**AVIS RELATIF À LA PROTECTION
CONTRE LES EVENTUELS EFFETS NOCIFS ET NUISANCES
PROVOQUÉS PAR LES RAYONNEMENTS NON IONISANTS
GÉNÉRÉS PAR DES ANTENNES ÉMETTRICES STATIONNAIRES**

Commune : VISE - Exploitant : PROXIMUS

Référence exploitant : 41VIC_01

Rapport n° 3062 / 2023

Figure 1 : Vue en plan des lieux de séjour et des points de contrôle

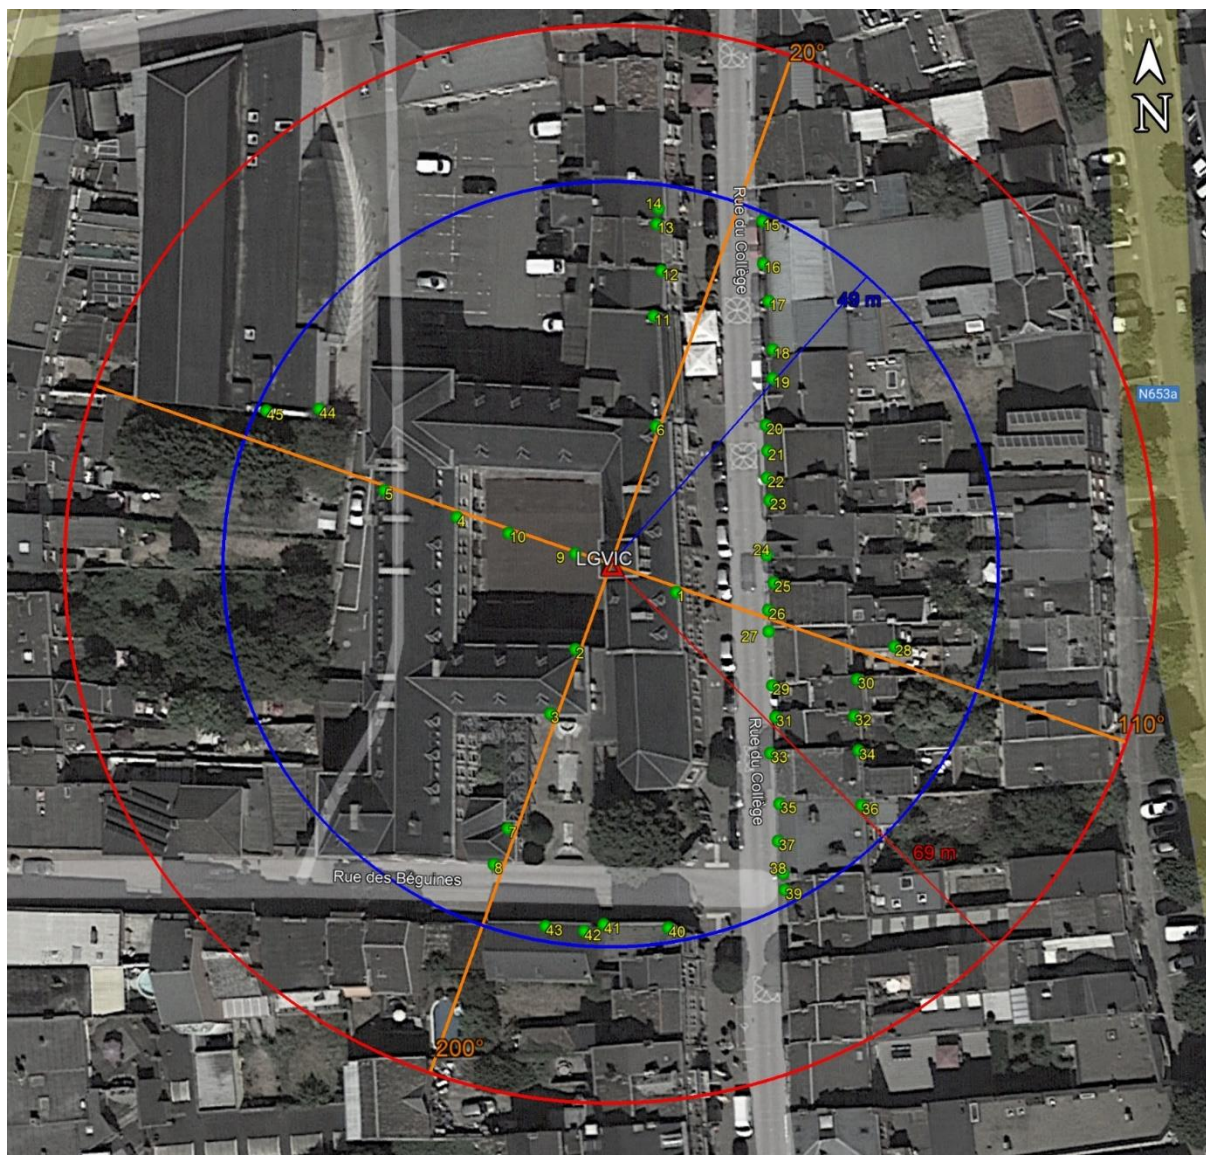
Les fréquences d'émission, la puissance rayonnée par chacune des antennes et leur gain permettent de déterminer le rayon de la zone à analyser. Tout dépassement de la limite par installation est exclu en dehors de cette zone. Le tableau 2 reprend les 35 LS² pour lesquels l'indice d'exposition est le plus élevé. Les différentes colonnes indiquent :

- le numéro du point de contrôle repris sur un des plans de la figure 1;
- le numéro du LS dans lequel se trouve le point de contrôle de la 1^{ère} colonne ;
- l'atténuation d'obstacle prise en compte pour le calcul de l'indice d'exposition dans le LS ;
- le résultat du calcul de l'indice d'exposition.

En ce qui concerne les antennes de l'installation mentionnées dans le tableau 1, la distance maximale à laquelle la limite pourrait être atteinte, à l'extérieur, est égale à 63,5 m. S'il n'y a pas de LS à une distance inférieure, les antennes respectent forcément la limite d'immission.

Dans le cas des LS situés à l'intérieur des bâtiments, une atténuation d'obstacle est prise en compte et il en résulte que la distance maximale à laquelle la limite pourrait être atteinte se réduit à 45,0 m.

Figure 2 : Vue en plan des installations d'antennes dans un rayon de 300 mètres autour de l'installation faisant l'objet de la demande d'avis

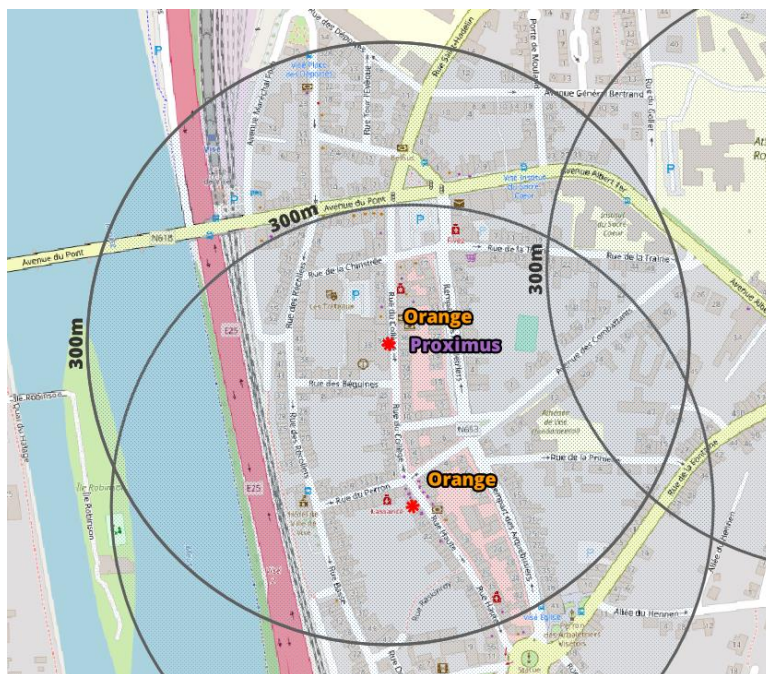
Le plan en projection verticale de la figure 2 indique la localisation des antennes actives éventuelles visées par le décret et situées dans un rayon de 300 mètres autour de l'installation référencée dans le paragraphe 2. Les données de localisation de ces antennes et les avis correspondant sont accessibles via le cadastre en ligne des antennes émettrices stationnaires⁶.

Compte tenu du nombre d'installations localisées dans la figure 2, il apparaît que l'intensité du rayonnement électromagnétique généré, dans les lieux de séjour situés à proximité de l'installation référencée dans le paragraphe 2, par l'ensemble des antennes émettrices stationnaires de l'ensemble des exploitants du même site d'antennes émettrices stationnaires respecte la limite fixée à l'article 4, § 2 du décret.
